URSUS

Informator nr 3–4 (172–173) Czerwiec 1987 r.

Ursus 912, 914, 1012, 1014, 1222, 1224 i 1614

Mechanizm zwrotniczy — drążki kierownicze

RYS. 1. Mechanizm zwrotniczy — drążki kierownicze; oznaczenia na rysunku odpowiadają oznaczeniom w tablicy 59/'85

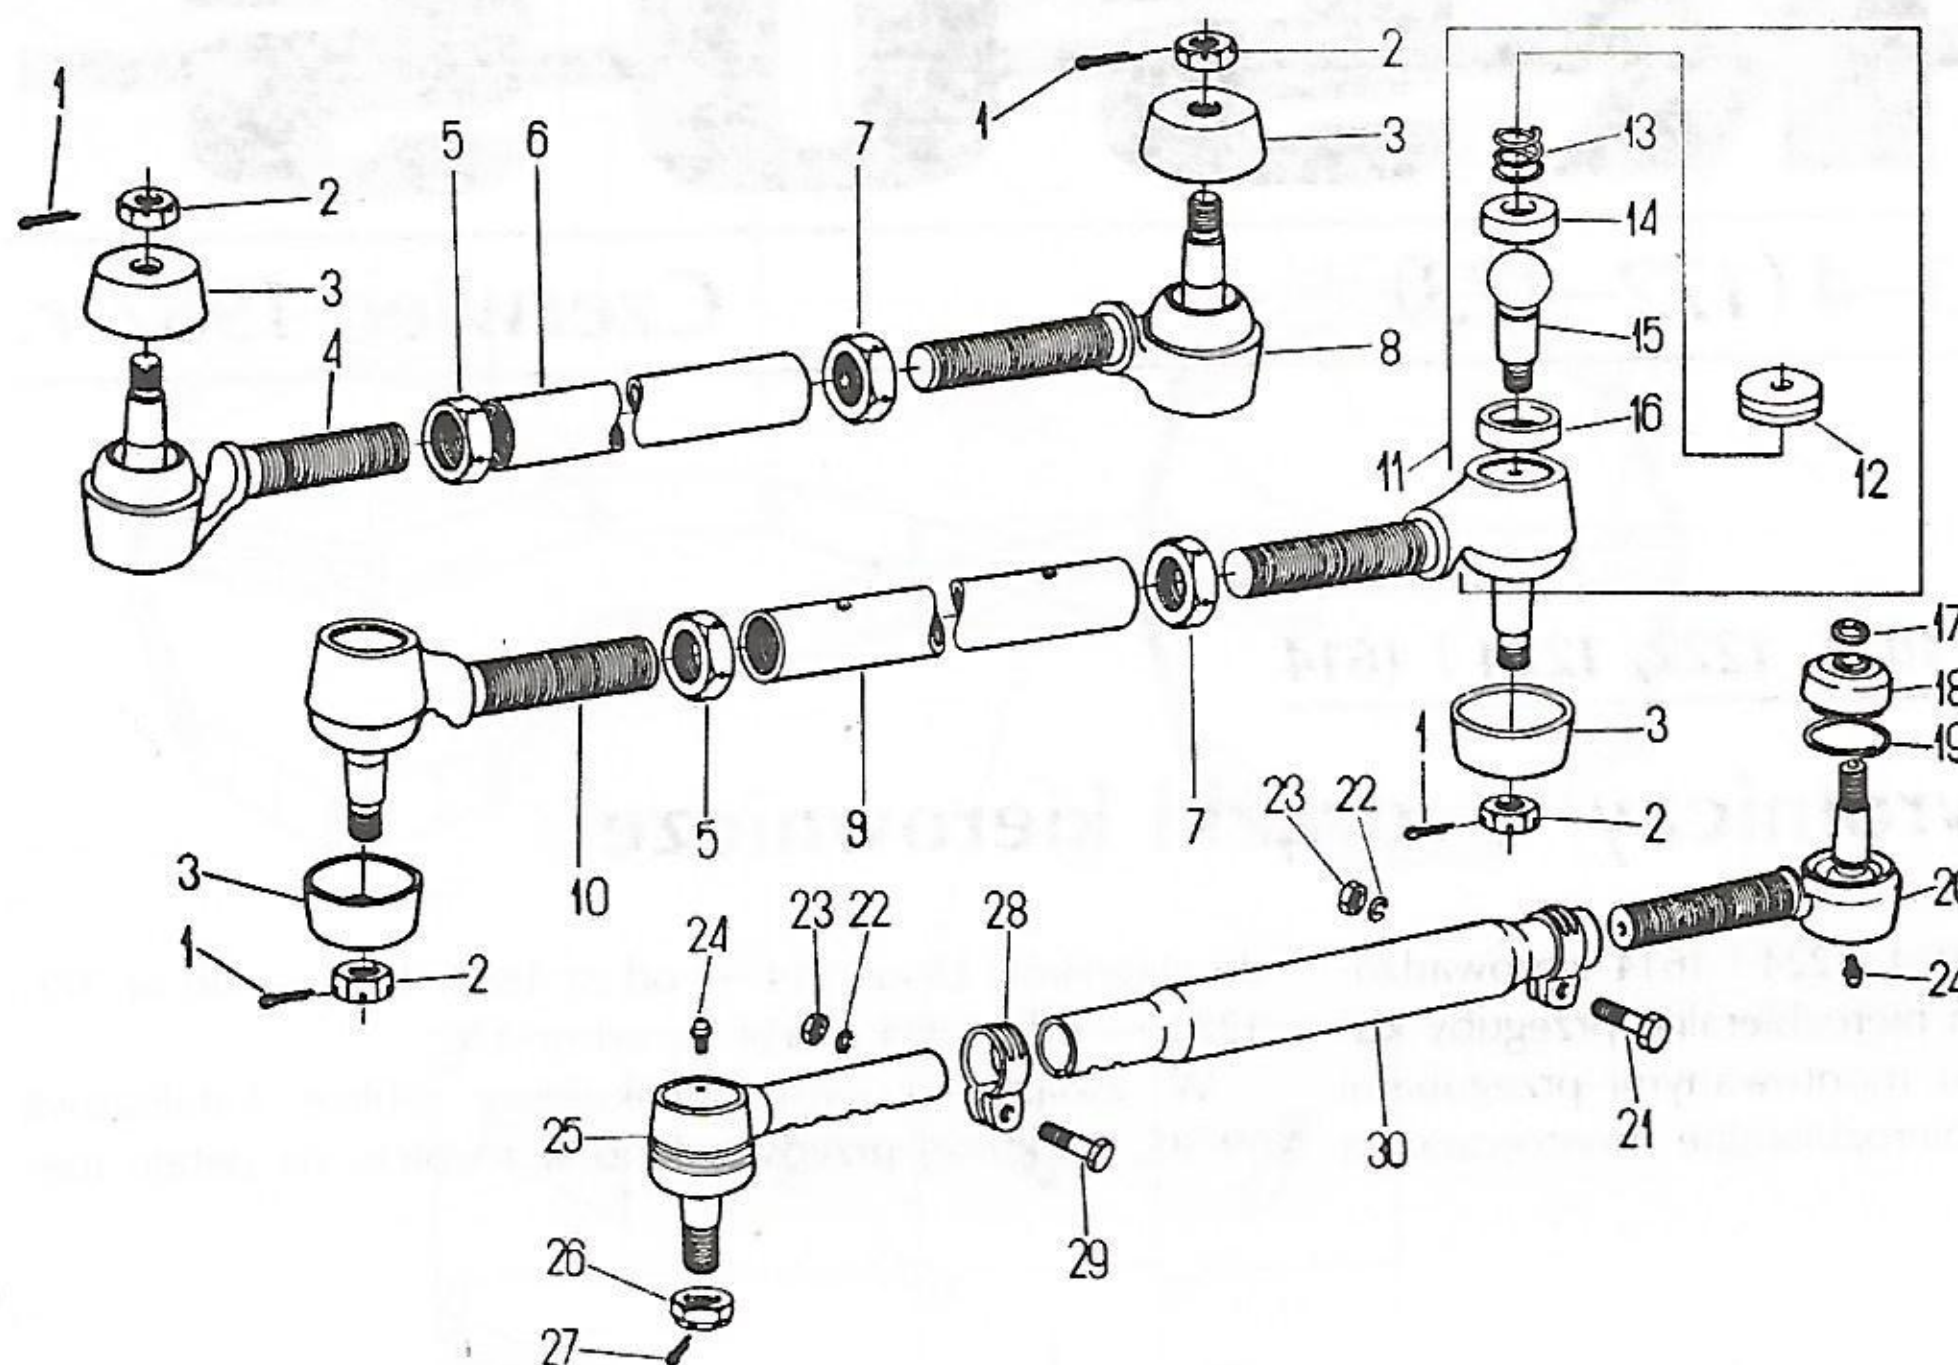
W ciągnikach Ursus 914, 1014, 1224 i 1614 wprowadzono w drążkach kierowniczych nierozbieralne przeguby kulowe, zamienne z poprzednio montowanymi przegubami kulowymi. Przeguby kulowe nierozbieralne montowane są do ciągników Ursus 914 — od nr 1848, 1014 — od nr 377, 1224 — od nr 984 i 1614 — od nr 476.

chanizm zwrotniczy ciągników Ursus 912, 914, 1012, 1014, 1222, 1224 i 1614. Tablicę tę trzeba wpiąć do suplementu, wydanie 1985 r., do katalogu części kołowych ciągników rolniczych Ursus 912, 914, 1012, 1014, 1222, 1224 i 1614, wydanie 1984 r., anulując jednocześnie tablicę 59/'85 w suplemencie. W wykazie tablic suplementu, wydane 1985 r., trzeba anulować tablicę 59 zespołów 220 i 221 i tablicę 59/'85 zespołu 221, a w to miejsce wpisać tablicę 59/'85 zespołów 220 i 221 dla wszystkich omawianych ciągników Ursus (rys. 1).

RYS. 1. Ograniczniki teleskopowe; oznaczenia na rysunku odpowiadają oznaczeniom w tablicy 142/'85

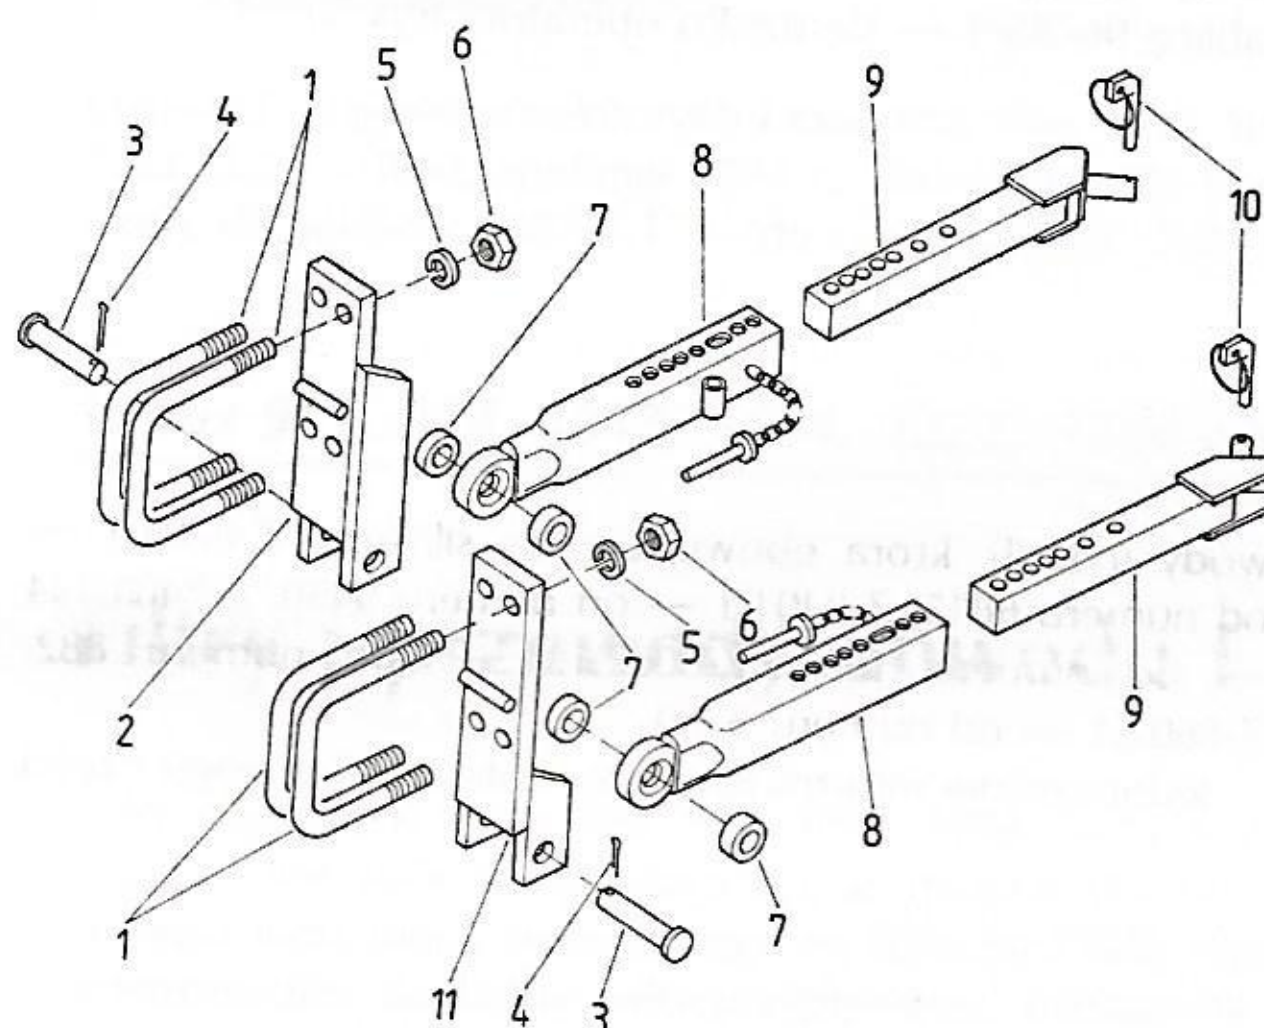
W ciągnikach Ursus 912, 914, 1012, 1014, 1222, 1224 i 1614 montowane są ograniczniki teleskopowe do ograniczania poprzecznych wychyleń dźwigni dolnych trzypunktowego układu zawieszenia. Ograniczniki teleskopowe są z jednej strony mocowane do pochwy tylnego mostu, a z drugiej — do dźwigni dolnych trzypunktowego układu zawieszenia.

W związku z tym, w katalogu części kołowych ciągników rolniczych Ursus 912, 914, 1012, 1014, 1222, 1224 i 1614, wydanie 1984 r., w tablicy 128, w rubryce — Uwagi — wprowadza się literę A przy poz. 13 (4 szt.), 14, 15, 16, 17, 19 i 20. Pozycje te trzeba zamawiać na części zamienne do ciągników 912 — do numeru 03265, 914 — do numeru 01846, 1012 — do numeru 00443, 1014 — do numeru 00367, 1222 — do numeru 01274, 1224 — do numeru 00910, 1614 — do numeru 00439.

Jednocześnie zamieszcza się nową tablicę katalogową 142/'85 (rys. 1), na której przedstawiono, w rozbiciu na detale, zespół ograniczników teleskopowych. Tablica ta występuje w suplemencie, wydanie 1985 r., do katalogu części kołowych ciągników rolniczych Ursus 912, 914, 1012, 1014, 1222, 1224 i 1614, wydanie 1984 r.

Ograniczniki teleskopowe montowane są do ciągników 912 — od numeru 03266, 914 — od numeru 01847, 1012 — od numeru 00444, 1014 — od numeru 00368, 1222 — od numeru 01276, 1224 — od numeru 00911, 1614 — od numeru 00440.

Rys. 1 Siedzisko operatora; oznaczenia na rysunku odpowiadają oznaczeniom w tablicy 96/'85/1

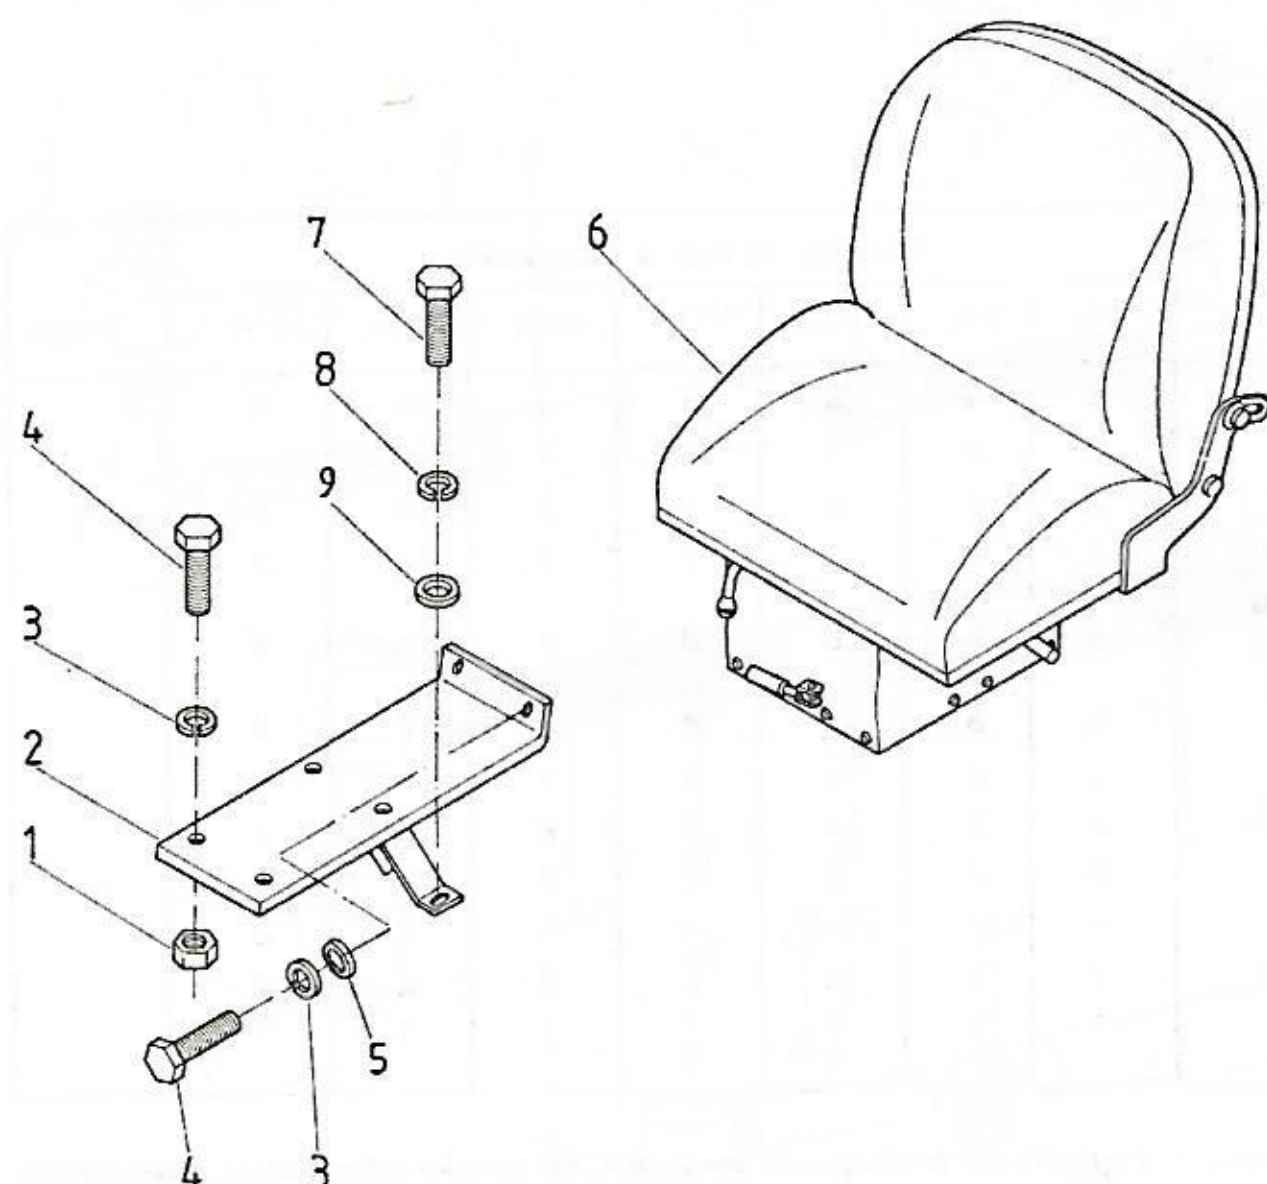
W ciągnikach Ursus 912, 914, 1012, 1014, 1222, 1224 i 1614 montowane jest siedzisko operatora SA 50/1, produkowane w Fabryce Maszyn Rolniczych w Kunowie. Siedzisko SA 50/1 montowane jest w ciągnikach 912 — od nu-

W związku z tym w suplemencie, wydanie 1985 r., do katalogu części kołowych ciągników rolniczych Ursus 912, 914, 1012, 1014, 1222, 1224 i 1614, wydanie 1984 r., anuluje się tablicę 96/'85, a w jej miejsce wprowadza się nową tablicę 96/'85/1 — sierdzisko operatora (rys. 1).

RYS. 1. **Pompa wody; oznaczenia na rysunku odpowiadają oznaczeniom w tablicy 21/1**

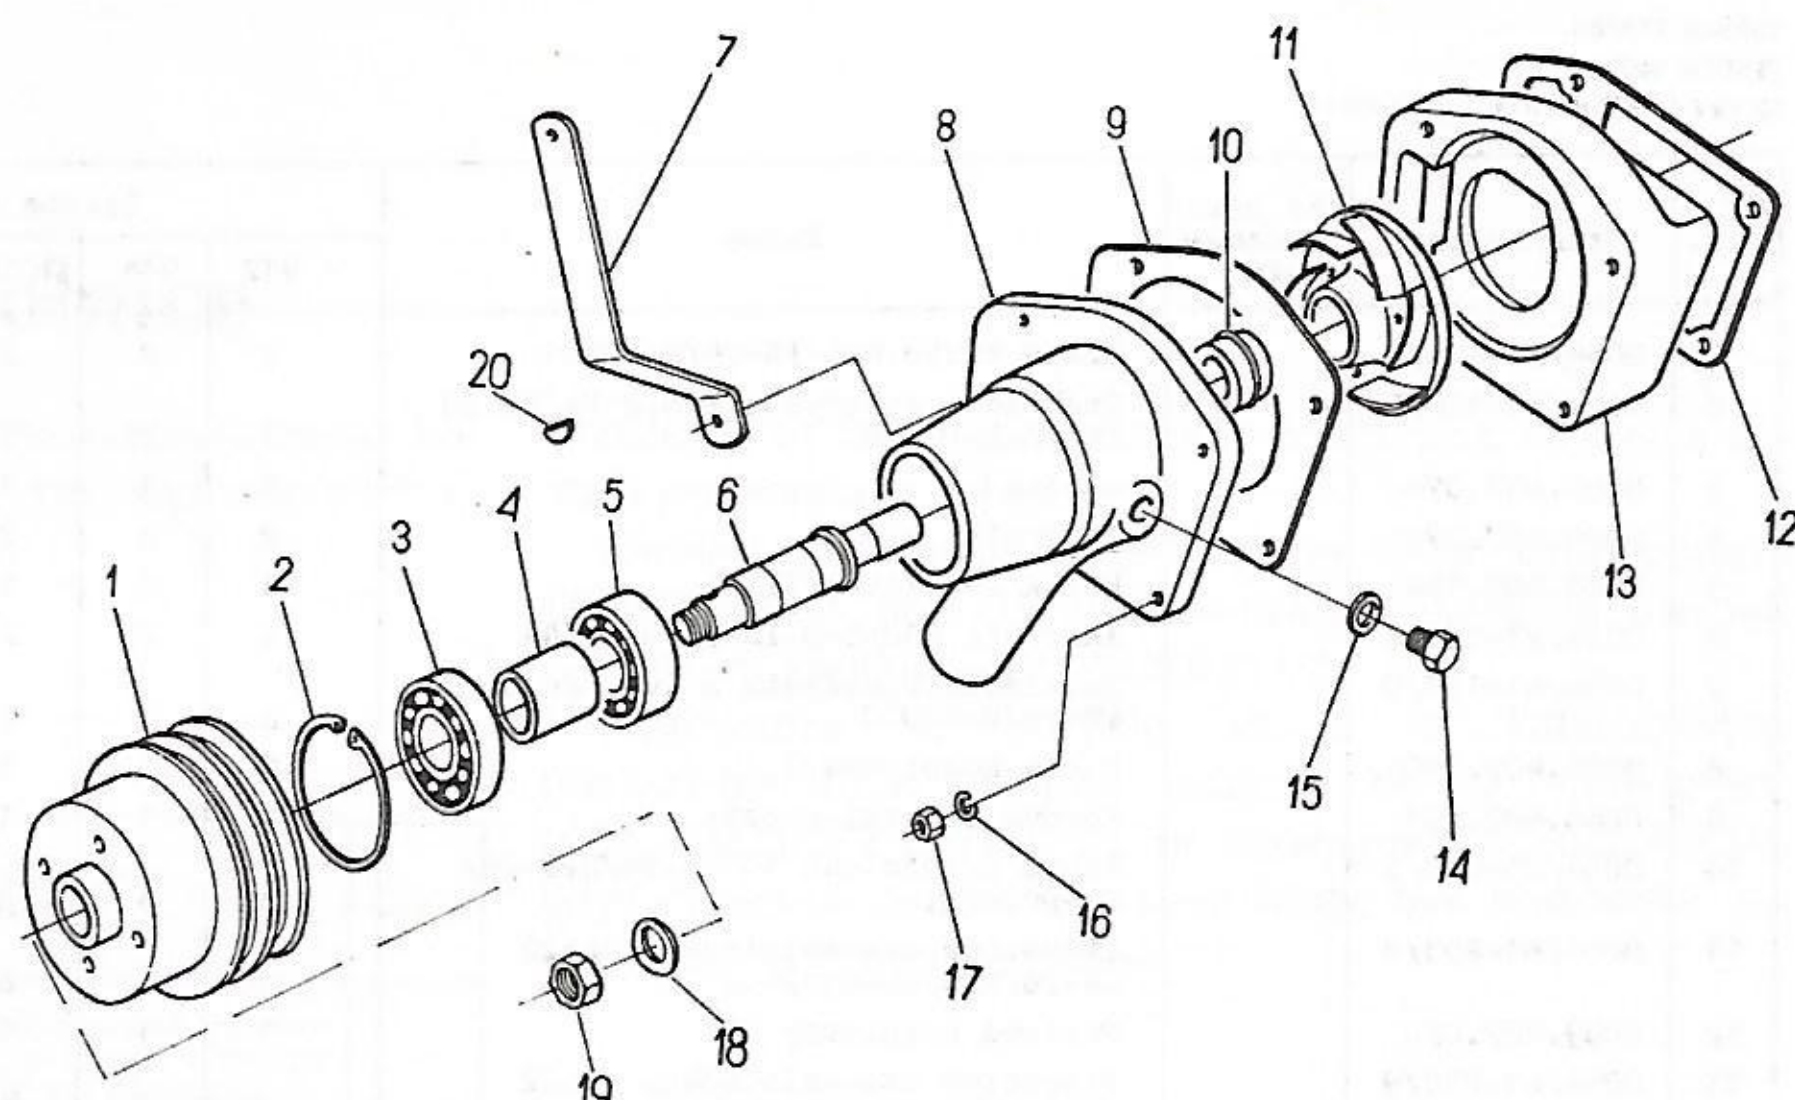
W ciągnikach Ursus 912, 914, 1012, 1014, 1222, 1224 i 1614 zmieniono pompę wody. Obecnie koło pasowe jest nakładane na wałek z wpustem czółenkowym, zabezpieczone podkładką i dokręcone nakrętką.

Zamieszczamy nową tablicę katalogową 21/1 — pompa wody (rys. 1), która obowiązuje do silników Z-8701.1 — od numeru 6815, Z-8401.1 — od numeru 9450, Z-8401.134 — od numeru 1699, Z-8002.134 — od numeru 882, Z-8602.1 — od numeru 2200.

RYS. 1. **Filtry i przewody obwodu I; oznaczenia na rysunku odpowiadają oznaczeniom w tablicy 118/'85**

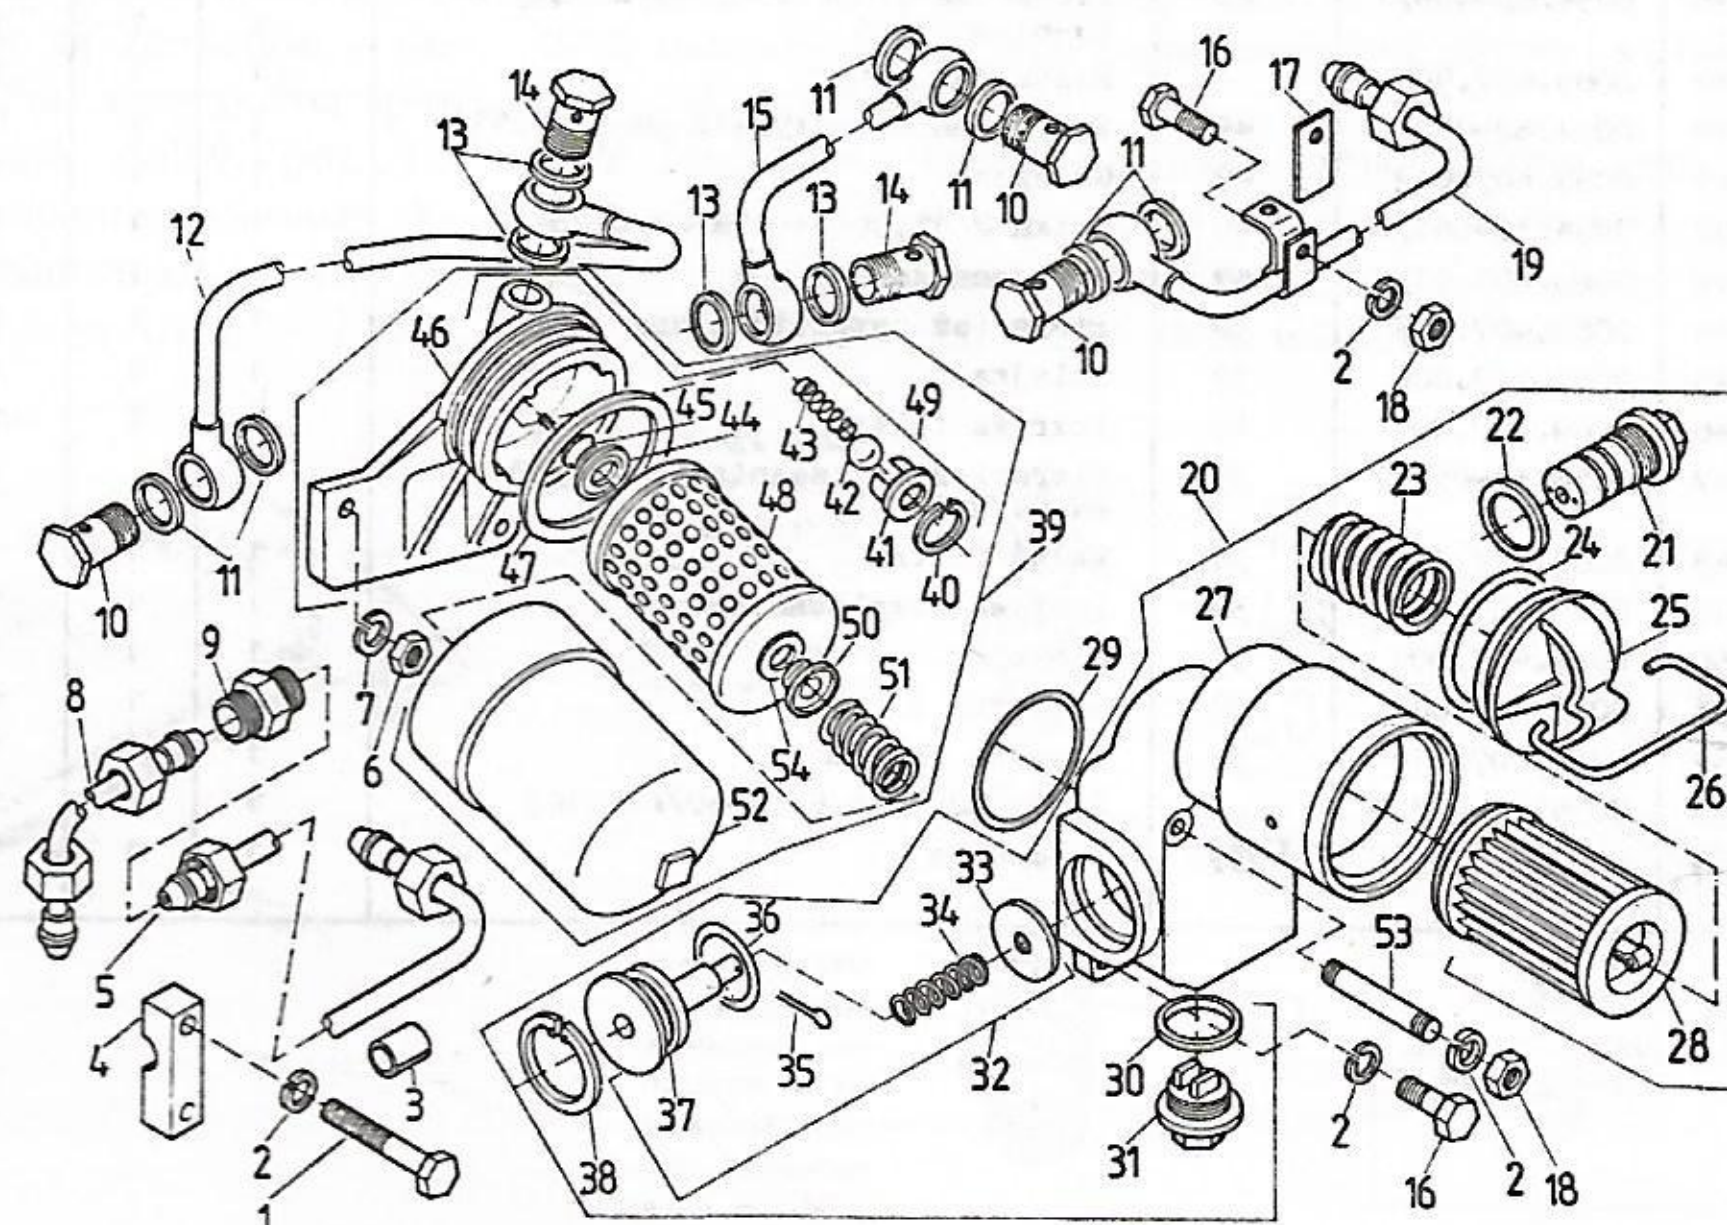
W ciągnikach Ursus 912, 914, 1012, 1014, 1222, 1224 i 1614 w obwodzie hydraulicznym I, w miejsce dotychczasowego filtru oleju, oznaczonego nr 0050/60-738/0, wprowadzono filtr dokładny pełnoprzepływowy, oznaczony nr 0089.407.902, i dostosowano do niego przewody. Rozbity na detale zespół — filtry i przewody obwodu I — przedstawiono w tablicy 118/'85 (rys. 1). Tablica ta występuje w suplemencie, wydanie 1985 r., do katalogu części kołowych ciągników rolniczych Ursus 912, 914, 1012, 1014, 1222, 1224 i 1614, wydanie 1984 r. Tablica 118/'85 obowiązuje do ciągników 912 — od numeru 4639, 914 — od numeru 2573, 1012 — od numeru 675, 1014 — od numeru 517, 1222 — od numeru 1965, 1224 — od numeru 1491, 1614 — od numeru 1970.

Jednocześnie informujemy, że tablica 118 w katalogu części kołowych ciągników rolniczych Ursus 912, 914, 1012, 1014, 1222, 1224 i 1614, wydanie 1984 r., obowiązuje do wymienionych poprzednio numerów ciągników.
